Mission régionale d'autorité environnementale
CENTRE - VAL DE LOIRE

**Avis sur la construction d'une centrale photovoltaïque au sol
sur la commune de Coudroy (45)
Permis de construire**

N°MRAe 2023-4161

Version finale du plan d'implantation du projet (source : étude d'impact page 186)

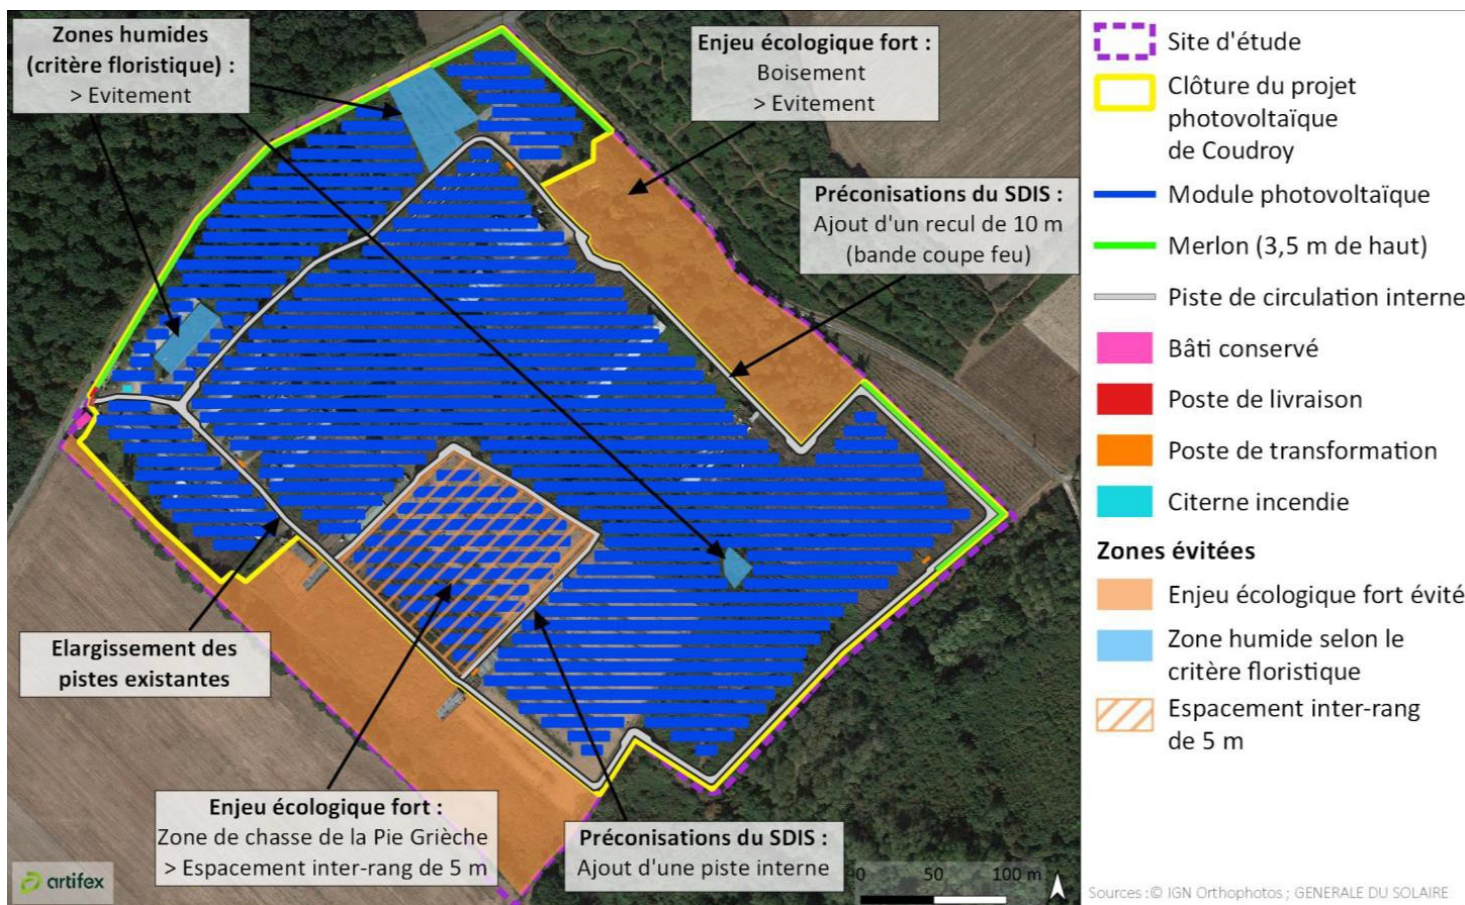
L'étude d'impact expose trois variantes d'aménagement du projet à l'intérieur de la même zone d'implantation (pages 185-186). La variante retenue évite les zones humides et les secteurs à enjeu écologique fort vis-à-vis des chiroptères et de l'avifaune.
